今回の工事で変わった（復原した）ところ

【本　館】
1　外部の仕上、木部及び鉄部の塗装を復しました。
2　会場西寄りの間仕切、東面の舞台及び黒板を撤去して一室に復し、南面西から第一、第二及び第四番目の窓を壁に復しました。
3　控室東面の北から第二及び第四番目の窓を壁に復しました。
4　受付と玄関境北寄りの受付口を壁に復しました。
5　西面北寄りの出入口を窓に復しました。
6　南面出入口西寄りの片引戸を引違窓に復し、外部石階の西寄り約一・二メートルを撤去して幅を縮めました。
7　客室前廊下南端部の流し台を撤去しました。
8　北廊下北面東寄りの下駄箱を撤去しました。
9　各室の内装を復旧または整備しました。
10　屋根廻りを次のように復旧または整備しました。
（1）南面下屋の桁高を約五六センチメートル、入側柱通りの垂木掛を約三九センチメートル下げて、南面下屋と西側南突出部東面下屋を矩折りの一連の下屋に復して、南面下屋の三箇所の天窓を塞ぎました。
（2）玄関棟以外の軒先に見切縁を復しました。
（3）中央棟、東棟及び西棟の各面にドーマー窓を復しました。
（4）玄関棟の屋根緩勾配部の飾り柵、正面ドーマー窓の北東隅及び北西隅頂部のアクロテリオン、パラペットの南東隅及び南西隅に柱型を復しました。
（5）車寄の棟北端及び北東隅・北西隅頂部にアクロテリオンを復しました。
（6）東面北寄りの出入口の外部に石階及び庇を、北寄りの出入り口に庇を復しました。
11　西面渡廊下の西寄りを落棟に復し、床タイル敷を撤去して石階とモルタル床を現しました。また、後設棟に取込まれた便所を独立棟として整備しました。

上記の各項目は、文化財保護法第43条の規定により、平成27年11月20日付 27受庁財第1956号、により許可された

間　取

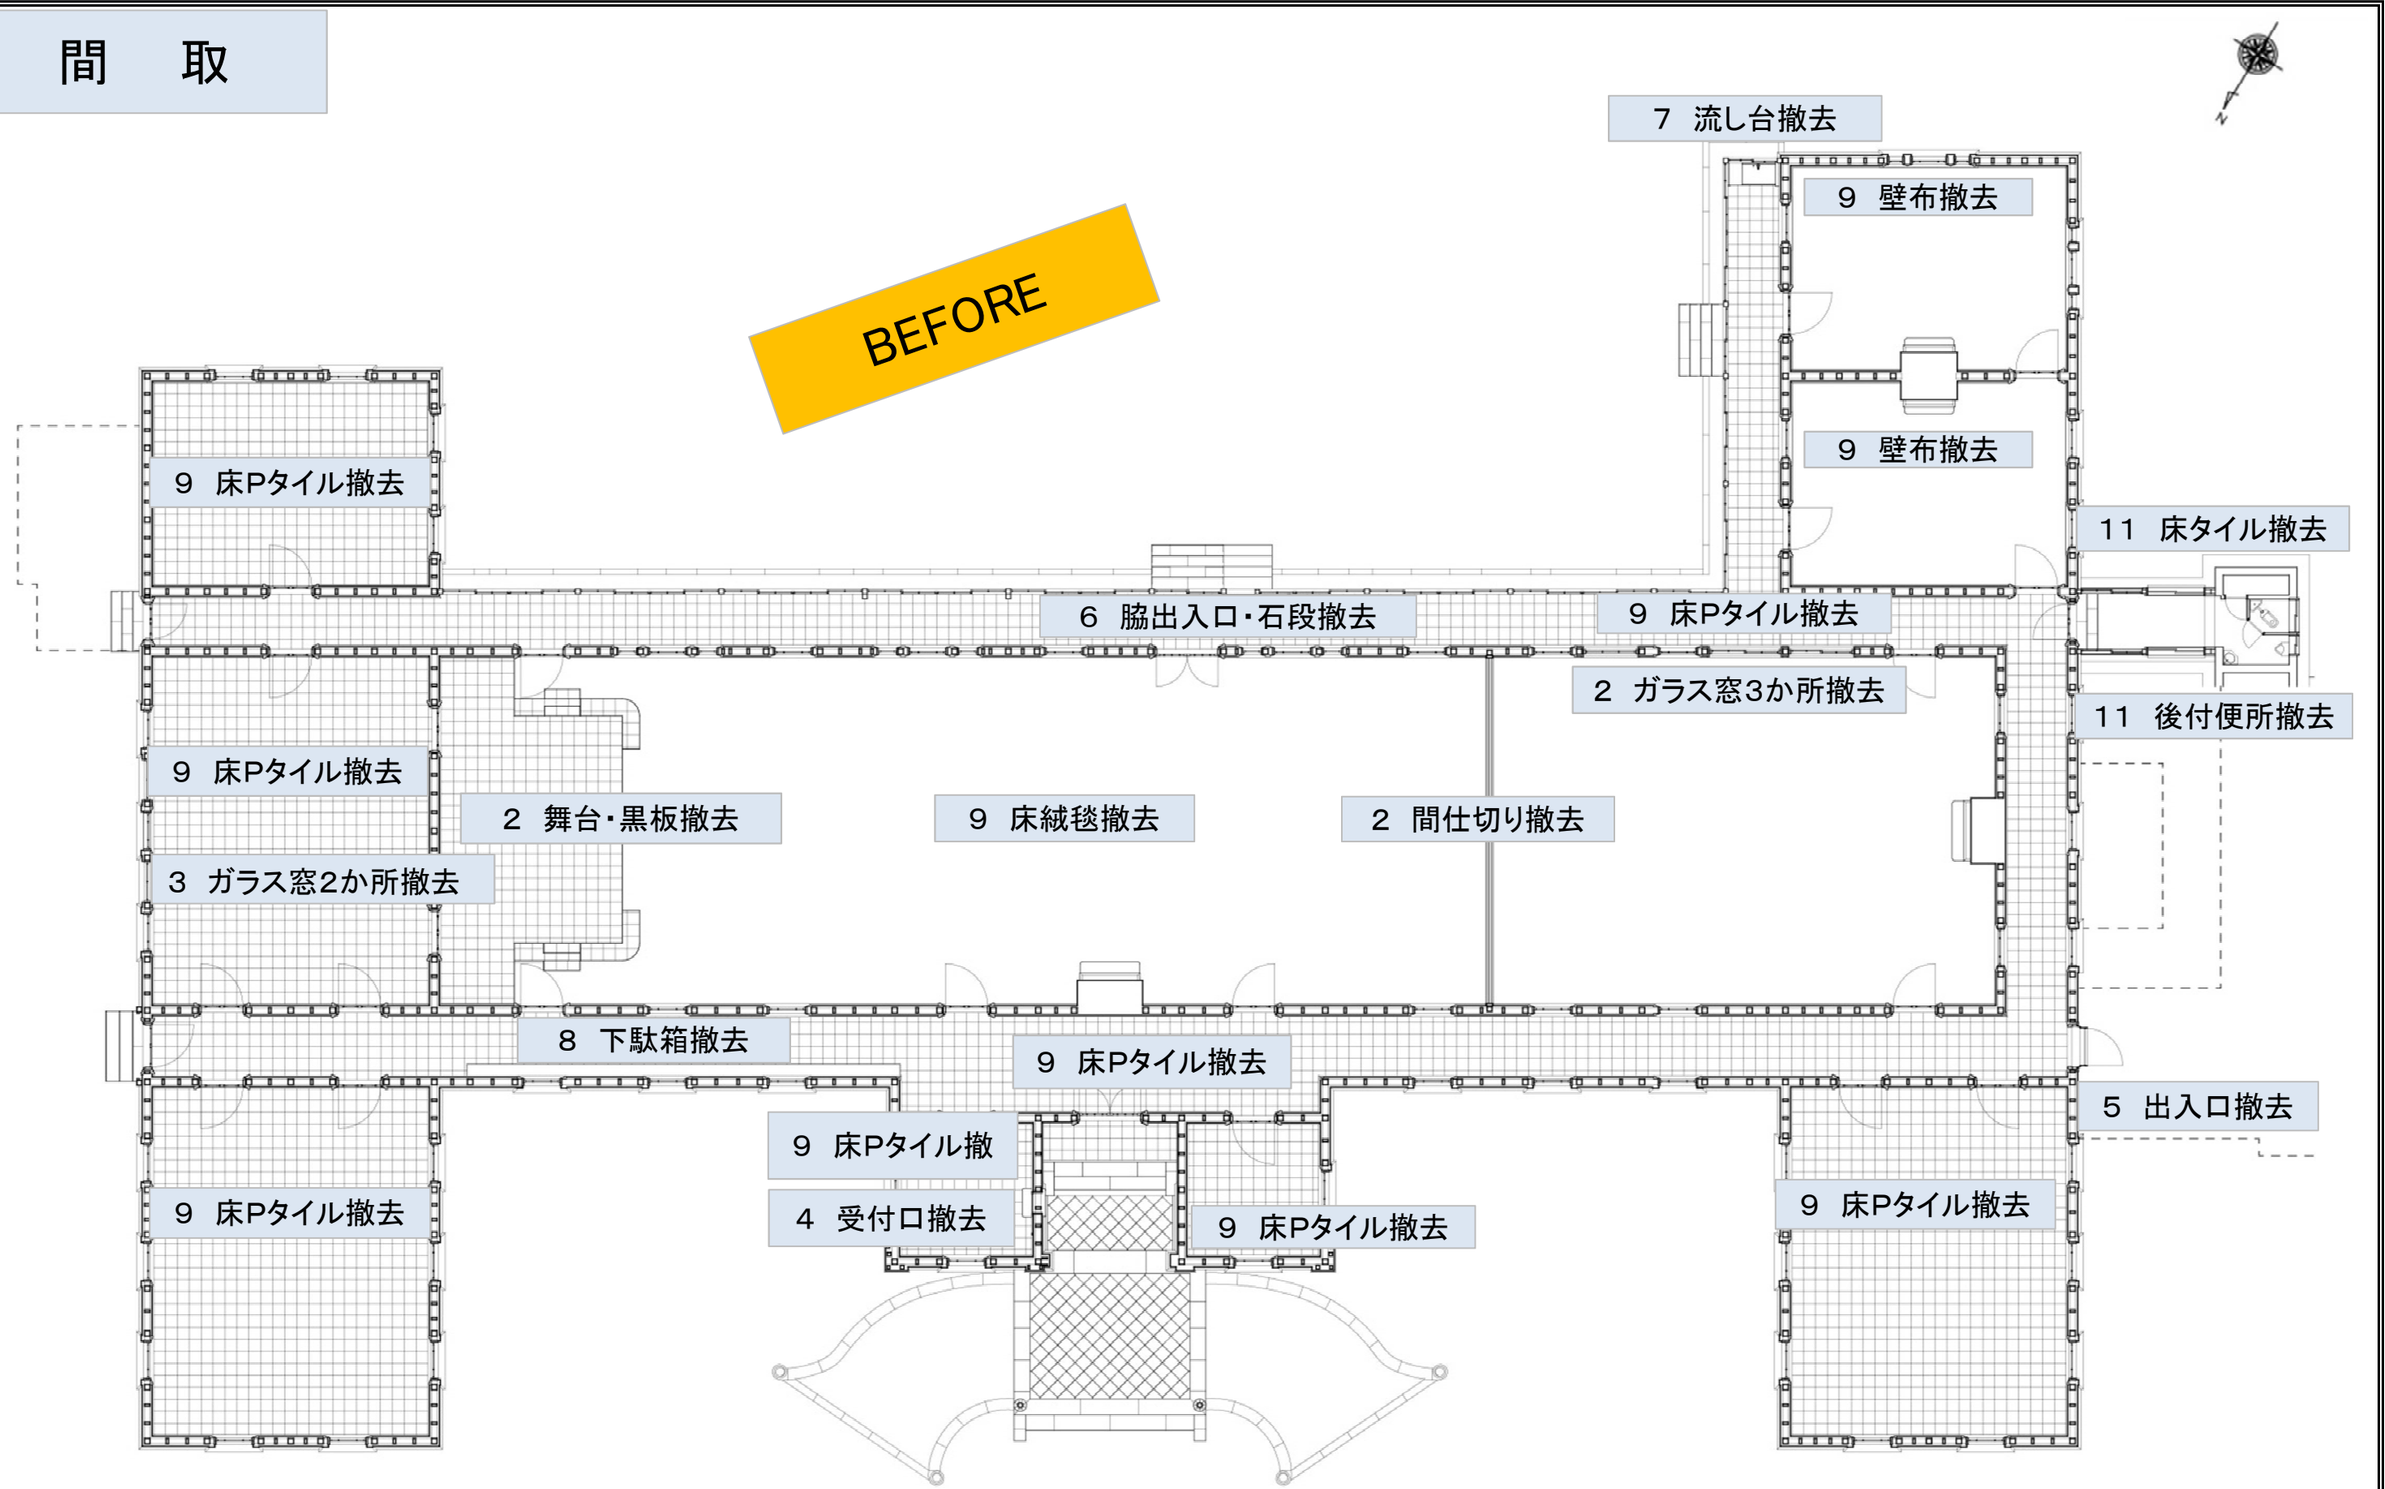
BEFORE
7　流し台撤去
9　壁布撤去
9　壁布撤去
11　床タイル撤去
9　床Pタイル撤去
6　脇出入口・石段撤去
9　床Pタイル撤去
2　ガラス窓3か所撤去
11　後付便所撤去
9　床Pタイル撤去
2　舞台・黒板撤去
9　床絨毯撤去
2　間仕切り撤去
3　ガラス窓2か所撤去
8　下駄箱撤去
9　床Pタイル撤去
9　床Pタイル撤
5　出入口撤去
9　床Pタイル撤去
4　受付口撤去
9　床Pタイル撤去
9　床Pタイル撤去

9　応接所、小集会所、西廊下、客室にカーテン等設置

9　各室にシャンデリア・壁付照明設置

9　床板敷に

10－(6)　石階と庇の設置

6　ガラス窓拡張

9　床板敷・リノリウム敷に

9　壁漆喰塗に

2　壁3か所設置

11　石段を顕し床モルタル塗に庇を設置し便所を独立

3　壁2か所設置

2　一室に

5　上下窓設置

4　受付口を漆喰壁に

正　面　側（北）

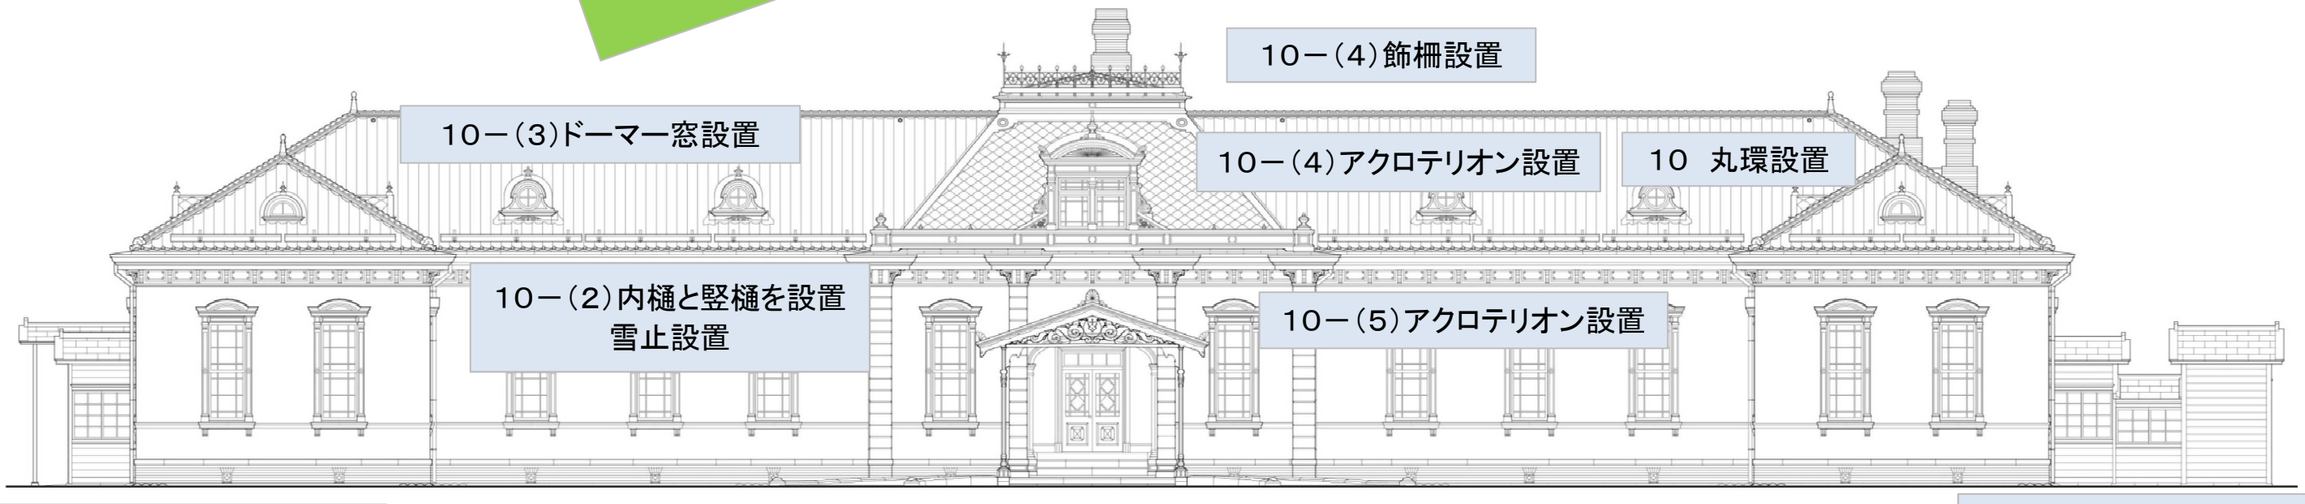
11　後付便所撤去

1　壁の色、軒（木部）の色、車寄（鉄部）の色

10　屋根瓦の色

10－（4）飾柵設置

10－（3）ドーマー窓設置

10－（4）アクロテリオン設置

10　丸環設置

10－（2）内樋と竪樋を設置
雪止設置

10－（5）アクロテリオン設置

10－（6）階段と庇設置

10－（6）庇設置

11　庇を設置し便所を独立

庭　園　側（南）

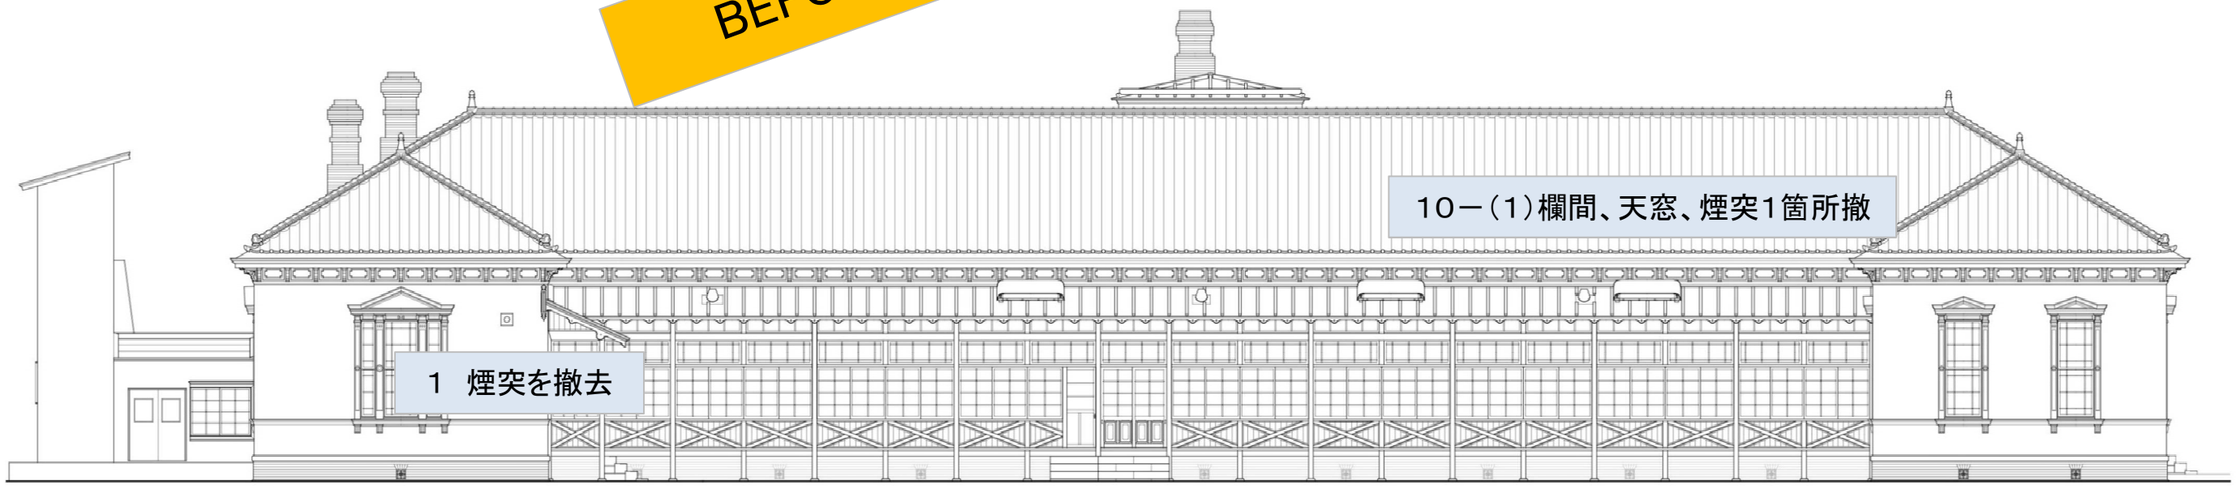
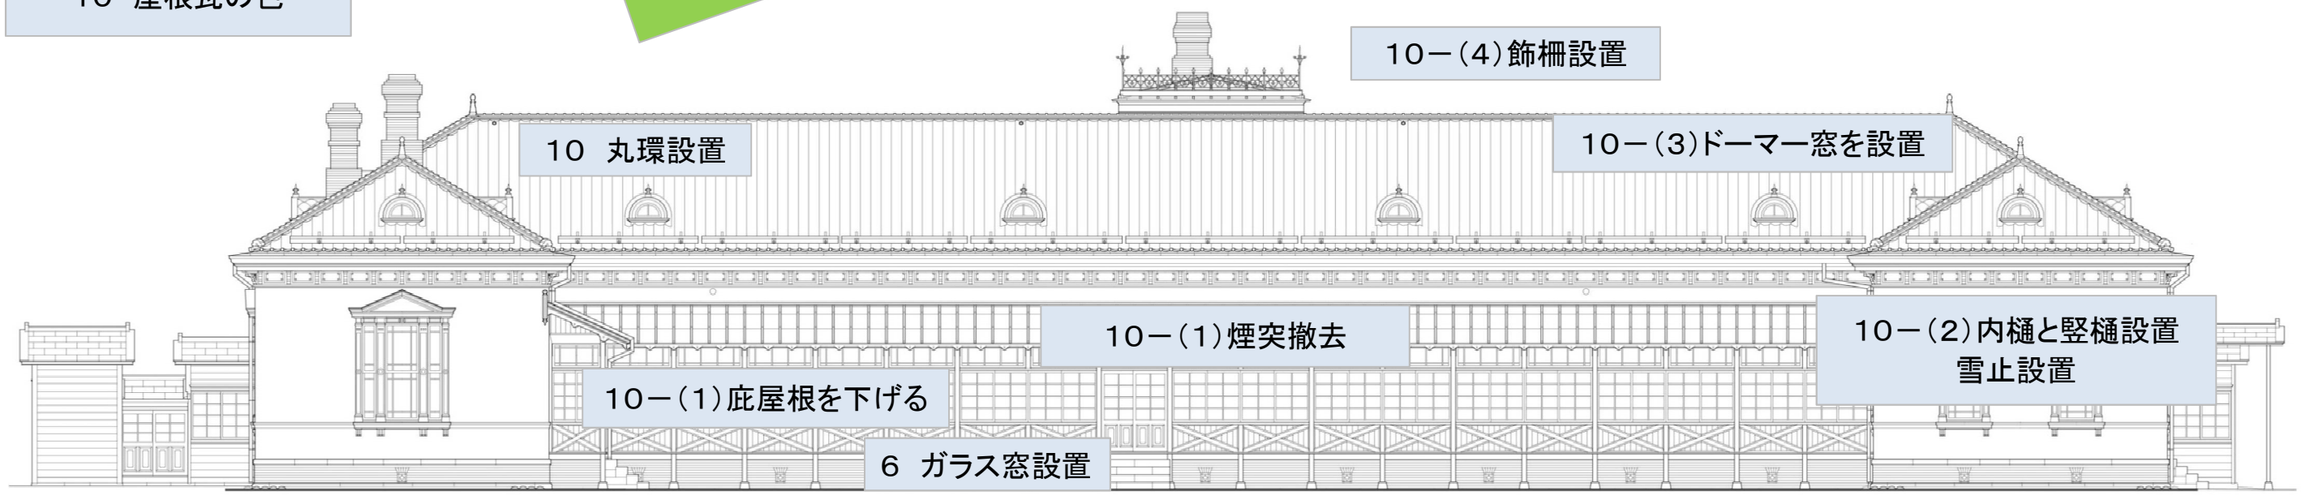
1　煙突を撤去

10－(1)欄間、天窓、煙突1箇所撤

11　後付便所撤去

6　出入口撤去、石段撤去

1　壁の色、軒(木部)の色、車寄(鉄部)の色

10　屋根瓦の色

10－(4)飾柵設置

10　丸環設置

10－(3)ドーマー窓を設置

10－(1)煙突撤去

10－(2)内樋と竪樋設置
雪止設置

10－(1)庇屋根を下げる

6　ガラス窓設置

11　庇を設置し便所を独立

10－(6)庇設置

10－(6)階段と庇設置

校　舎　側（東）

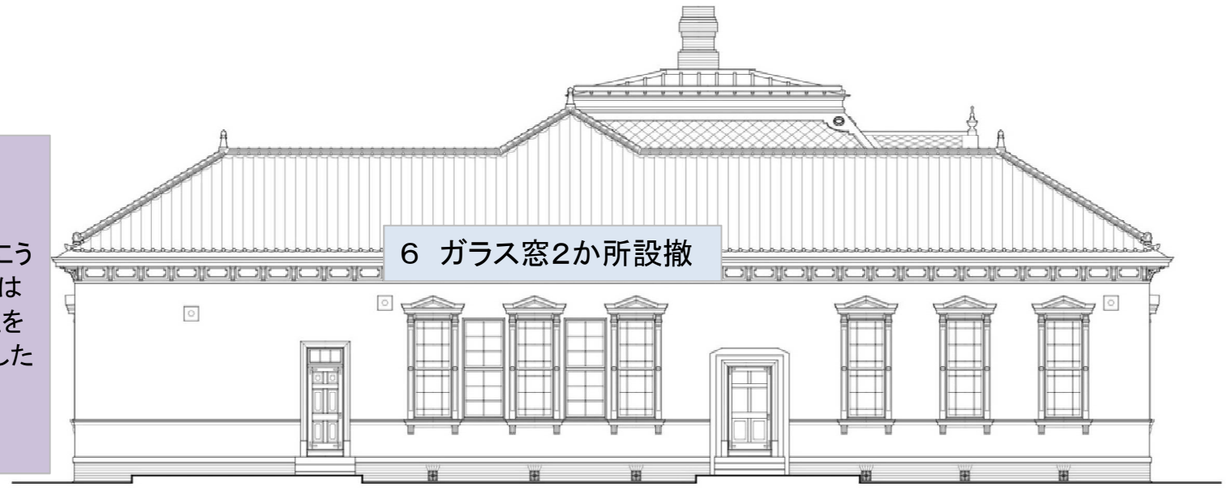
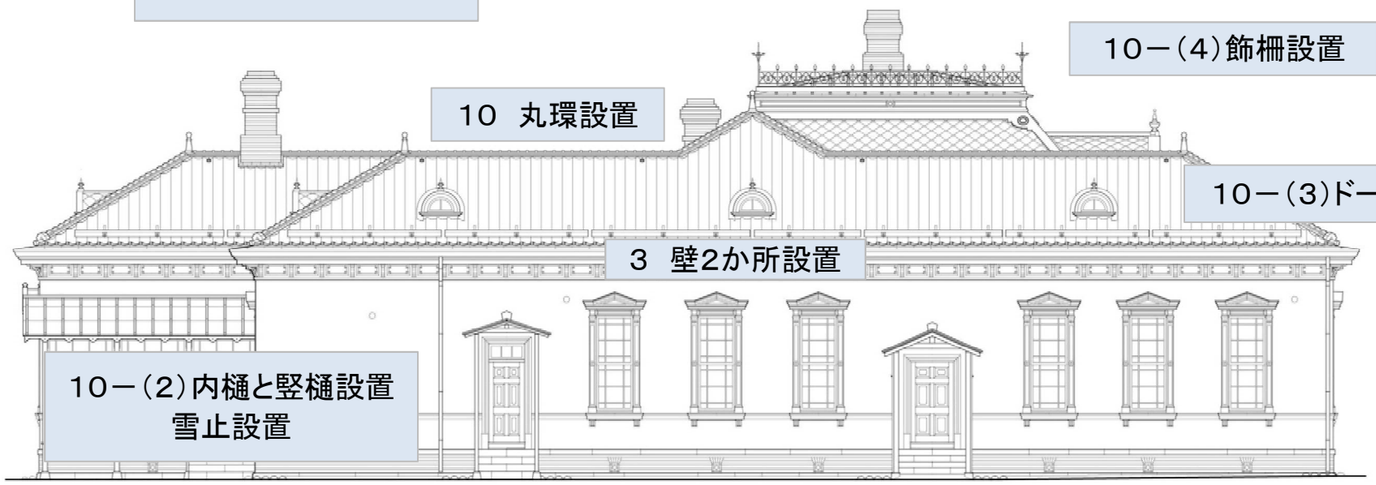
6　ガラス窓2か所設撤

6　出入口撤去、石段撤去

1　壁の色、軒（木部）の色、車寄（鉄部）の色

10　屋根瓦の色

10－（4）飾柵設置

10　丸環設置

10－（3）ドーマー窓を設置

3　壁2か所設置

10－（2）内樋と竪樋設置
雪止設置

10－（6）庇設置

10－（6）階段と庇設置

国 立 病 院 側 （西）

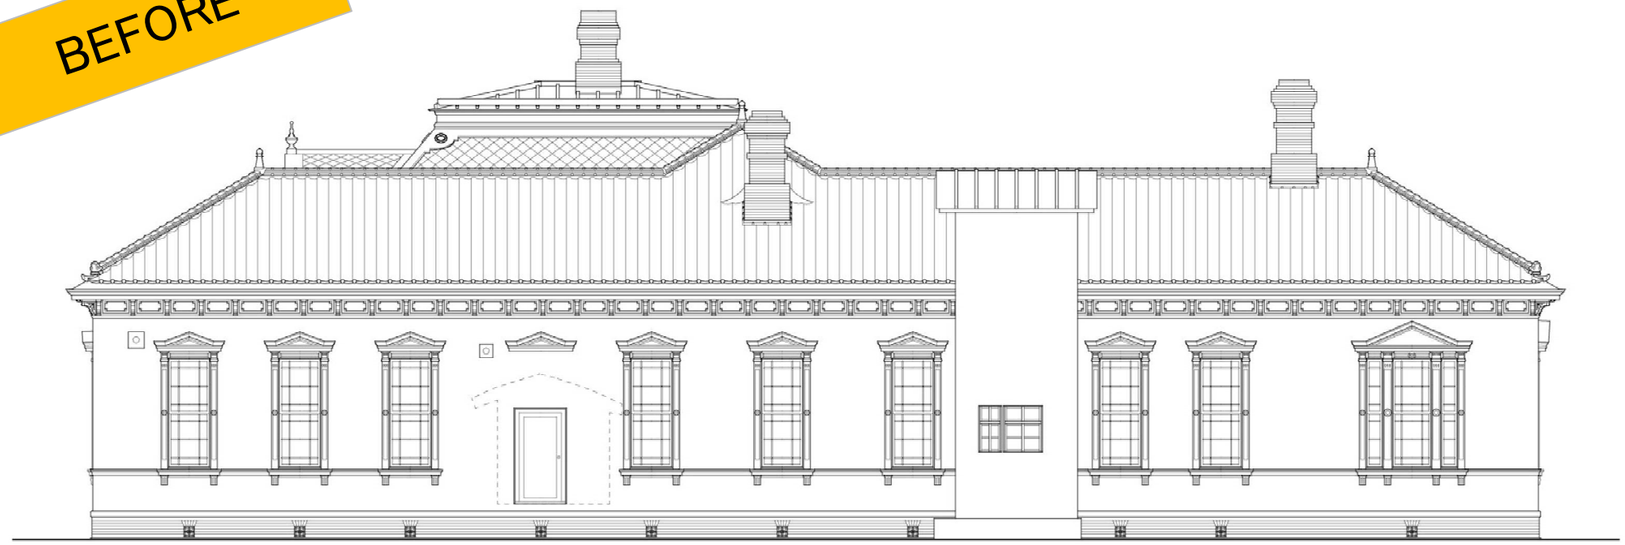
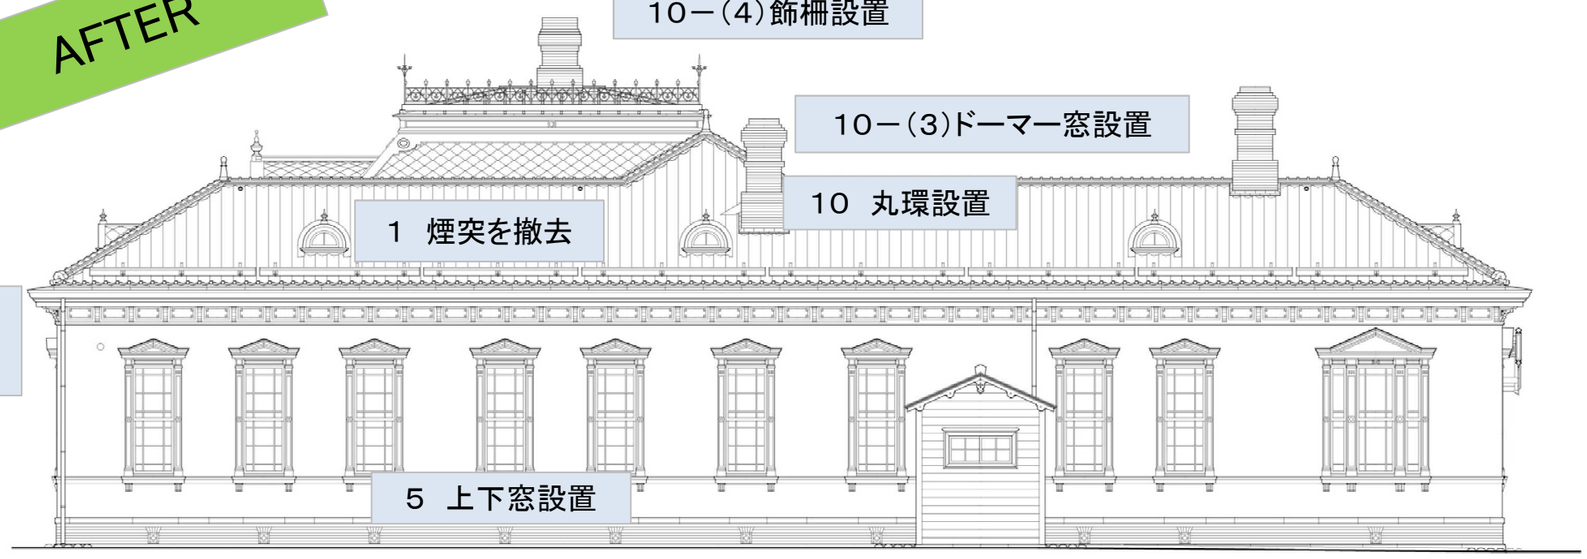
11　後付便所撤去

5　出入口撤去

11　後付便所撤去

1　壁の色、軒（木部）の色、車寄（鉄部）の色

10　屋根瓦の色

10－（4）飾柵設置

10－（3）ドーマー窓設置

10　丸環設置

1　煙突を撤去

10－（2）内樋と竪樋設置
雪止設置

5　上下窓設置

11　便所を独立

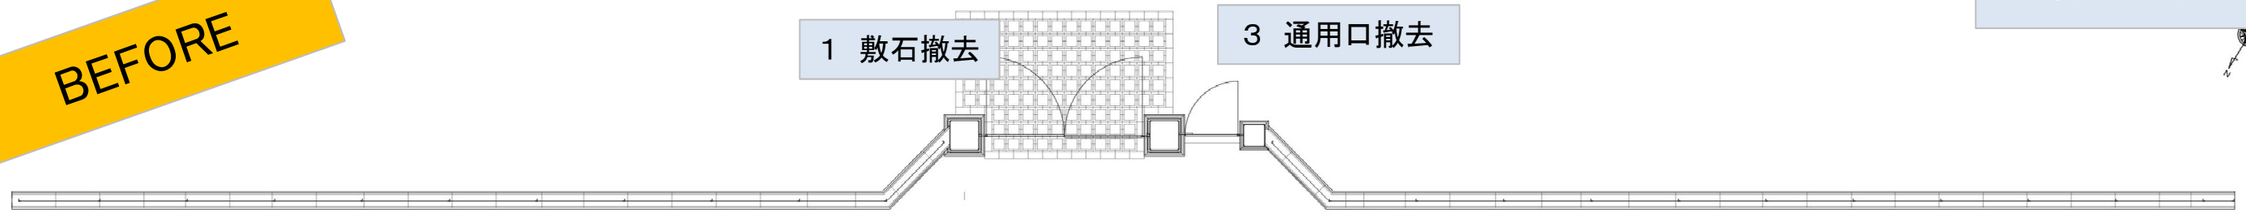
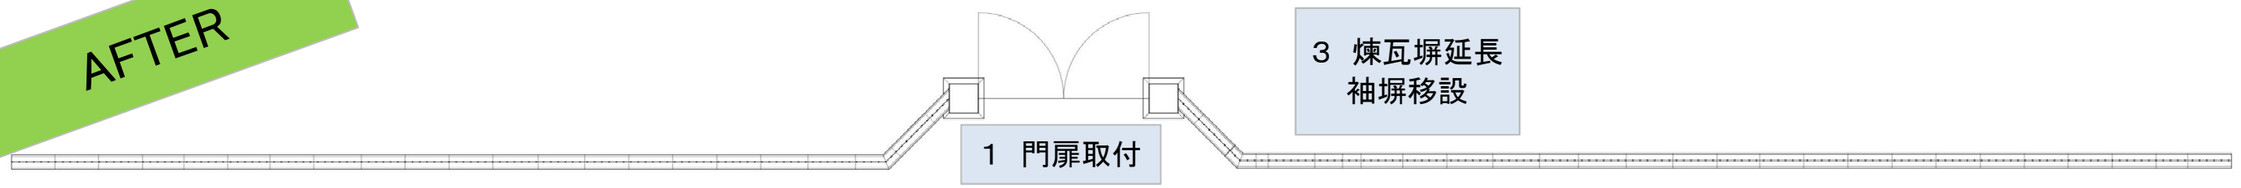
【附門柱 及び 煉瓦塀】
1　東西両門柱間の敷石を撤去し、鉄製扉を復しました。
2　門柱頂部に電燈を復しました。
3　西塀東端の石柱を撤去し、西塀を東へ約一、八メートル延長しました。
4　東西両塀の鉄柵を復しました。
